2025年3月17日

三菱マヒンドラ農機株式会社

## トラクタのリコール届出(届出番号:5625)に関するお知らせ

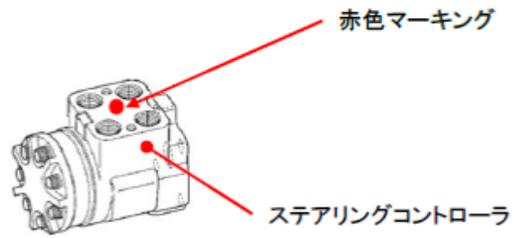
農耕トラクタのステアリングコントローラに付属されるホルダにおいて、水浸入に対する設計が不十分なため、ホルダ内部に水が浸入し、ホルダに接続されるスプラインに錆が発生することがある。

また、振動摩耗に対する設計が不十分なため、錆と振動によりスプラインが摩耗することがある。そのため、そのまま使用を続けるとスプラインの摩耗が進み、最悪の場合、ステアリングが空転し、ステアリング操作ができなくなるおそれがある。

全車両、水浸入対策としてステアリングコントローラ上部にシール部材を追加し、被水防止カバーを追加したホルダに交換すると共に、振動摩耗対策としてホルダに接続されるシャフトを対策品に交換する。

なお、ステアリングコントローラを含む周辺部品が固着している場合や、ステアリングコントローラのスプラインが異常摩耗している場合には、関連部品を新品に交換する。
